## 「融雪後の水質モニタリング頻度について」答申に対する検討について

2024年9月3日 三井石油開発

2024年7月4日付の答申における検討事項について、以下の通り回答する。

図1 尻別川昆布観測所・蘭越観測所の位置

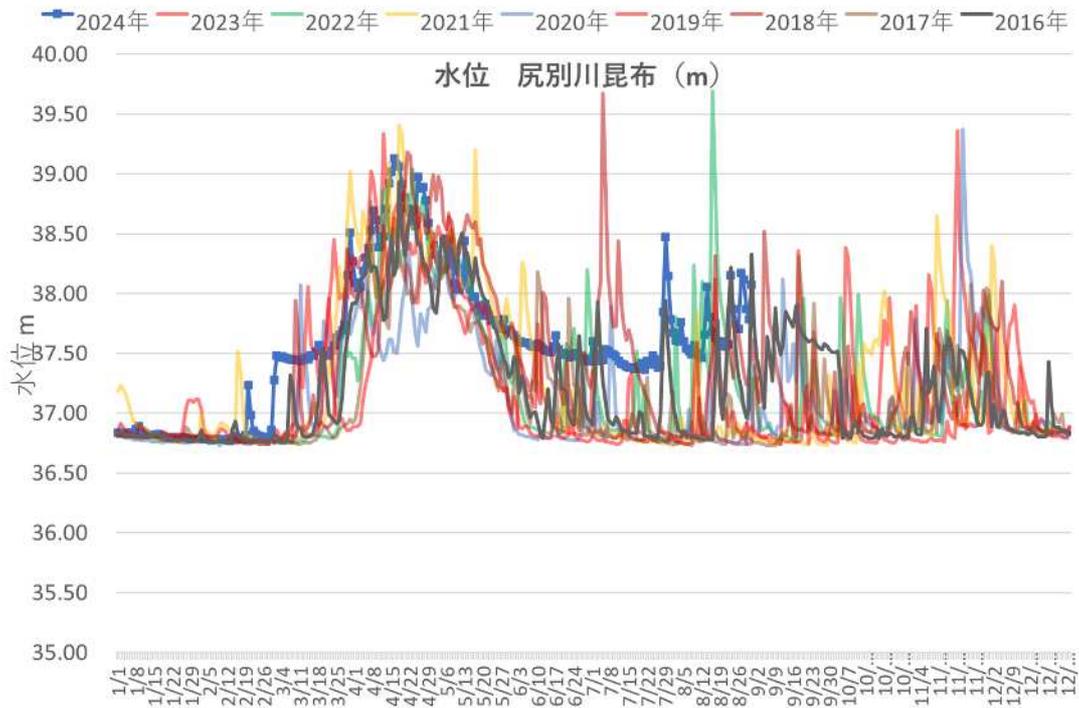
- 検討事項 1. 融雪期終了の根拠を明確にすること。

国土交通省が提供する水門水質データベースから、ニセコアンベツ二号川が流れ込む尻別川の昆布観測所および蘭越観測所（図1）における水位流量のデータを2016年から2024年8月31日まで収集した。結果を図2、図3に示す。図2から昆布観測所における基底水位流量は36.8m程度と推測される。通常、昆布観測所上流にある取水堰から発電のための取水がされているが、2024年は3月から発電所工事による取水停止のため、2024年の水位流量は例年より下がらない可能性があることが確認された。よって、多少の変動はあるものの8月31日現在で減少傾向にあり、融雪前の水位流量に達したことから、融雪期が終了していると考えられる。一方、図3から昆布観測所の下流の蘭越観測所においては蘭越観測所の基底水位量と思われる9mに達しているため、このデータからも融雪が終了していると考えられる。

図4 河川水等の砒素濃度

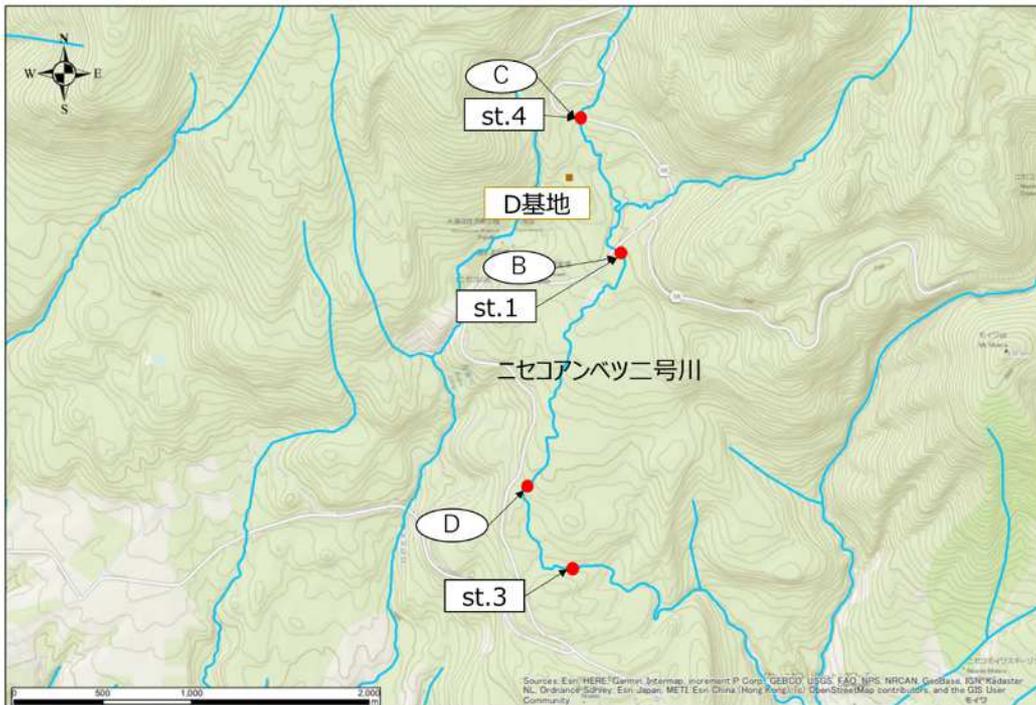
- 検討事項 2. 河川中の砒素の総負荷量が減少傾向であることを確認すること。

図4に噴気直後からの表1に示す河川水等の定点モニタリング箇所の砒素濃度推移を示す。蒸気噴出発生（23/6/29）後に測定を開始した濃度が時間とともに減少し、今回の融雪期では低濃度で安定していることが分かる。このうち、ニセコアンベツ二号川（B、C、D）の砒素濃度および対応する箇所の流量の測定結果二号川から、濃度変化と流量を示したものとおよび総負荷量（＝濃度×流量）と流量を示したものを図6、図7に示す。ここで、砒素濃度の定点モニタリング箇所と流量の測定箇所は完全に同じ場所ではないものの、図5に示すとおりニセコアンベツ二号川の水質モニタリング地点と近接した流量観測地点（それぞれBとst.1、Cとst.4、Dとst.3）で測定した流量を使用した。また、便宜上、濃度は測定値と定量下限値の差分としており、定量下限値未満の測定値は定量下限値と同値であるとして扱っている。つまり、定量下限値と同値もしくはこれ未満の場合、総負荷量はゼロとなる。図6および図7ともに、砒素濃度および総負荷は今回の融雪期に増加しておらず、融雪に伴う周辺環境への影響の増大はないことが示唆される。
